# 臺中市政府環境保護局 函

主旨:檢送本局114年8月7日召開「臺中市政府環境影響評估審查委員會」第113次會議紀錄1份,請查照。

# 臺中市政府環境影響評估審查委員會第 113 次會議紀錄

第一案 臺中市西屯區惠國段 80、83 地號店舖及集合住宅新建工程環境影響 說明書環境現況差異分析及對策檢討報告

(新增用水平衡圖,詳圖5.2.3-1)

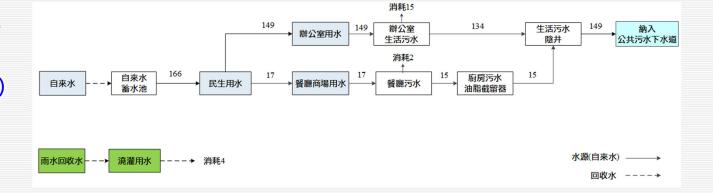
# 專案小組結論1:檢討用水量與污水量情境推估內容,建議應納入設施彈性調整機制並 補充實際用水平衡圖。

- 本案用水量及污水量採二種情境檢討,情境二以進駐人數推估水量雖較貼近實際情況,但設備設計仍需採保守設計依自來水內線審查法推估量設計。已取得台灣自來水股份有限公司原則同意供水函,及向臺中市政府水利局申請公共污水下水道納管處理。
- 用水及污水相關設備因採保守規劃設計量而有所落差 ,本大樓自來水蓄水池皆設置水位控制,未來可依實際使用狀況做液位補水調整,以維持蓄水設備正常補 水流動,防止水質因停滯而產生污染疑慮。

### 地下室拆除作業安全措施

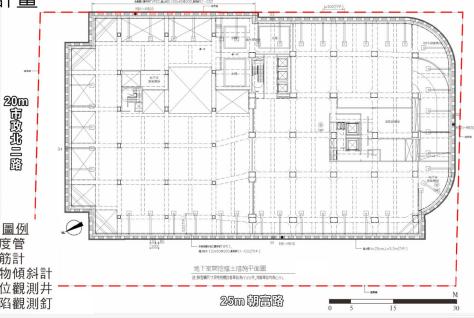
### 專案小組結論3:補充說明既有地下室拆除安全措施、施工期間安全監測及緊急應變措施 內容。

運用現地土石方於待拆除之地下室外牆堆置約6 m寬度邊坡,留設4 m邊坡間隔,於4 m間隔內進行拆除地下室外牆。完成拆除後調整邊坡位置接續其餘既有地下室外牆拆除,透過邊坡設置避免拆除過程坍塌。

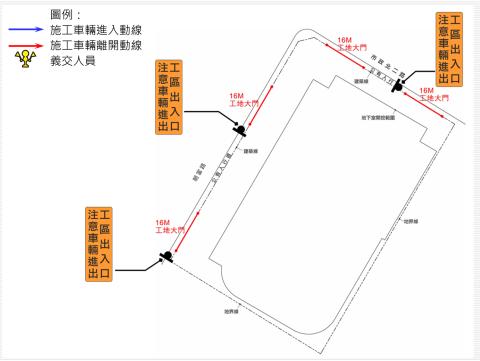
### 專案小組結論4:補充評估施工車輛對周邊交通之影響及土方外運規劃。

- ▶ 本案土方採即挖即運,廢土不落地方式處理,皆以挖土機收集土方,直接放置運土車輛以便清 運至合法土資場。
- ▶ 本案地下室開挖採逆打工法施作,配合施工規劃及出土坑規劃位置,施工車輛規劃2路線
  - 路線1:由市政路→朝富路進入基地,再由朝富路→市政北二路→河南路三段→市政路離開
  - 路線2:由市政路→朝富路→市政北二路進入基地,再由市政北二路→河南路三段→市政路離開
- ▶ 施工車輛可停放於基地內施工,不可於基地周邊道路停等,並嚴格掌控施工車輛依序抵達基地。基地施工除了連續灌漿以外,工地出入口管制禁止車輛進出時間為上午07:00~09:00,下午16:00~19:00,例假日則全日禁止大型施工車輛進出。

### 地下水補注地質敏感區安全評估報告

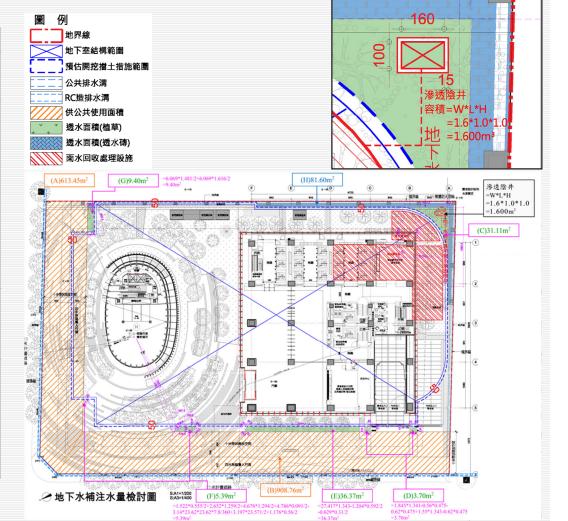
- 一、餐廳商場棟之1樓改為商場外廊,該外廊配置方式如何?透風性如何? 有否影響地面風場之效應?
- 二、 透水率計算之 3,186.18、1,522.21, 此兩數據如何, 請註明。
- 三、 請修正或補充納入定稿。

- ▶ 本案「地下水補注地質敏感區安全評估報告」,已於113年7月26日取得社團法人臺中市土木技師公會審查會議紀錄。
- ▶ 於地上一層規劃透水面積以植草磚搭配透水磚來提升基地透水,並以集水面積澆灌至專用滲透 集水槽來補注地下水,故有效透水面積提升至1,126 m²。本案土地透水面積比率為67.67 %(> 60%),報告依本環說書審查內容配合更新並完成定稿作業。

基地面積	6,372.35 m <sup>2</sup>
實際	植草面積+透水磚面積
透水面積	$= 85.97 + 81.60 = 167.57 \text{ m}^2$
補償措施	為補足法定要求地下水補注之水量,利用本建物規劃之雨水回收設施,將其中對應集水面積(屋突三層、屋突一層、地上二十七層露臺、地上六層露臺、商場棟之屋頂層、屋突一層區域)回收之雨水,利用設計之專用管路,於每日自動澆灌至地下水補注敏感區專用滲透集水槽,以有效將降雨量轉換為地下水補注之水量。
有效透水土 地面積	合計有效透水土地面積(實際透水面積及包含上述集水面積): 167.57 m <sup>2</sup> +958.43 m <sup>2</sup> = 1,126.0 m <sup>2</sup>
土地透水面 積比率	1,126.0 / (3,186.18-1,522.21) = <u>67.67 %</u> > 60% 開發行為對地下水補注水量影響符合「地質敏感區基地地質調查及地質安全評估作業準則」之要求。

地下二層垃圾收集室及清運動線

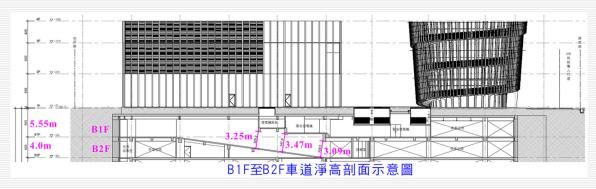
### 專案小組結論6:檢核廢棄物貯存及處理之合理性並補充設置規劃。

- 經「都市設計審議及建造預審聯席審 議委員會」決議,同意垃圾收集室設 置於地下二層。
- ▶ 大樓電梯均可直接下降至地下三層, 垃圾統一收集至地下三層垃圾收集室
- ▶ 本案汽車車道係直通B2F (B1F至B2F 車道淨高均有3m以上),垃圾車將安 排於夜間至清晨離峰時段駛入B2F垃圾 車暫停區(留有迴車空間),進行垃 圾清運作業,避開上下班時段以降低 垃圾清運對大樓用戶之影響。
- ▶ <u>規劃一般垃圾及廚餘之專業冷藏設備</u>
  <u>貯存</u>,減輕垃圾暫存異味疑慮,降低
  蟑螂、鼠及蚊蠅滋生情形。

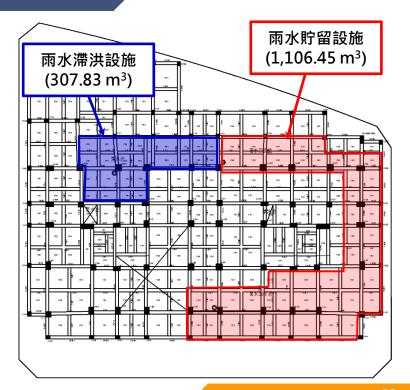
檢核用水量估算合理性,補充雨 水回收池及滯洪池之運作方式

☆ 依據「自來水用水設備審圖、檢驗、設計作業手冊」表2-2 及表2-14 等之規定及其它室内設計參數、給水設計參 數,平均日用水量約為363.28 CMD

# 風道分析

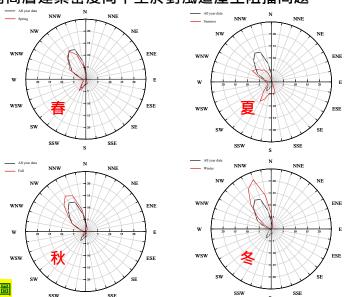
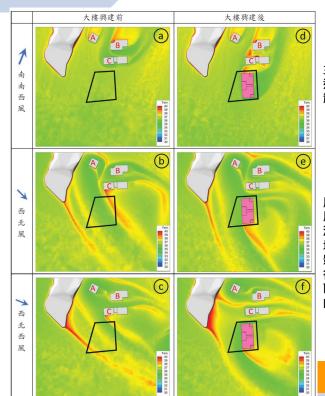
檢核大樓各季節風道分析、風洞與風切效應、綠建築量化規劃,補充節能、 減碳措施、植栽固碳量及生態補償等 內容

由最鄰近之氣象測站(西屯測站COF9TO)風向統計資料顯示,除夏季主要風向為西北西與南南西外,其餘各季多數以北北西風向佔最大宗,在此風向上,目前主建物上游有零星高層建築物存在,但該區域由於仍為新開發之重劃區域,目前高層建築密度尚不至於對風道產生阻擋問題

風向西北風與西北西風時,低風速區位於主建物東南側之尾流內,容易發生溫度較高之區域,基地南側原本受公園地形影響較高溫區域,在大樓興建後,因南側角隅處形成高風速區,使高溫區域些微減少,且向南方偏移
